改善箇所説明図

改善の内容

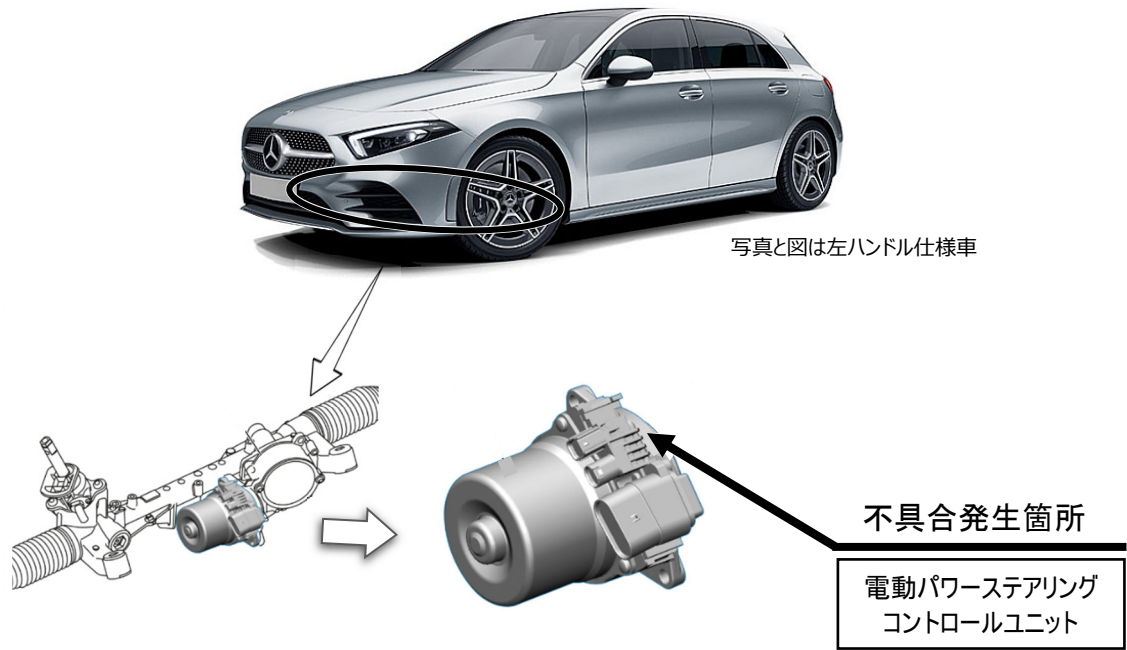
注: は、対策プログラムに書き換える部位を示す。

右ハンドル車の電動パワーステアリングにおいて、制御プログラムが不適切なため、電動パワーステアリングシステムに故障が発生した場合、パワーアシストが作動しなくなることや、ステアリングに振動が発生することで、最悪の場合、操舵ができなくなるおそれがある。

全車両、電動パワーステアリングコントロールユニットの制御プログラムを対策プログラムに書き換える。

識別：車台番号の付近に黄色の識別ペイントを塗布する
